生産終了商品

圧力センサ / 流量センサ
E8Y-Pシリーズ

推奨代替商品

圧力センサ / 流量センサ
E8Y-Lシリーズ
(2025年5月発売予定)

・生産終了商品に類似する推奨代替商品

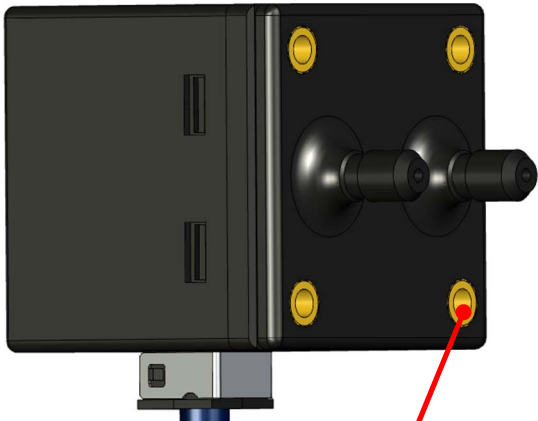
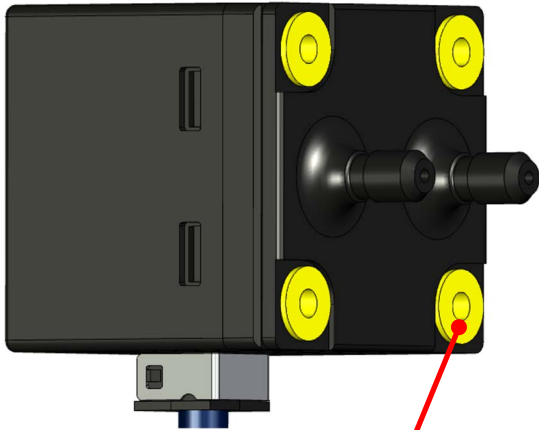
生産終了商品 E8Y-PR2C-R、E8Y-PR5Y-R	推奨代替商品 E8Y-LR2C、E8Y-LR5Y
ポート…亜鉛ダイカストポート 背面…インサートナット  インサートナット×4 個	ポート…樹脂ポート 背面…フランジ付きインサートナット  フランジ付きインサートナット×4 個

生産終了商品 E8Y-PR2C-R、E8Y-PR5Y-R	推奨代替商品 E8Y-LR2C、E8Y-LR5Y
・ポートの取付径: Rc(PT) 1/8 亜鉛ダイカストポート  ・ポートの取付ピッチ: 17mm 	・ポートの取付径: $\Phi 4.5$ 樹脂ポート  ・ポートの取付ピッチ: 15mm

・生産終了商品に対応する推奨代替商品

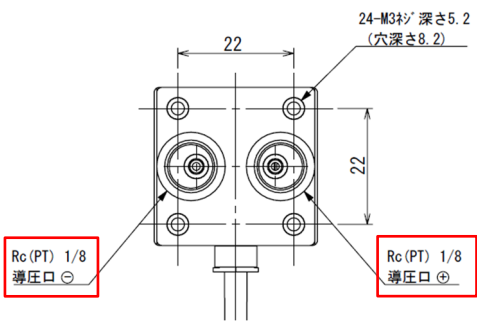
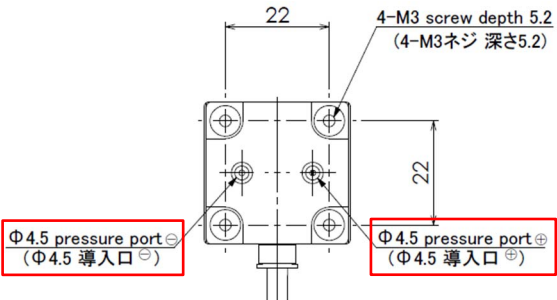
生産終了商品 E8Y-Pシリーズ	推奨代替商品 E8Y-Lシリーズ
背面…インサートナット  インサートナット×4 個	背面…フランジ付きインサートナット  フランジ付きインサートナット×4 個
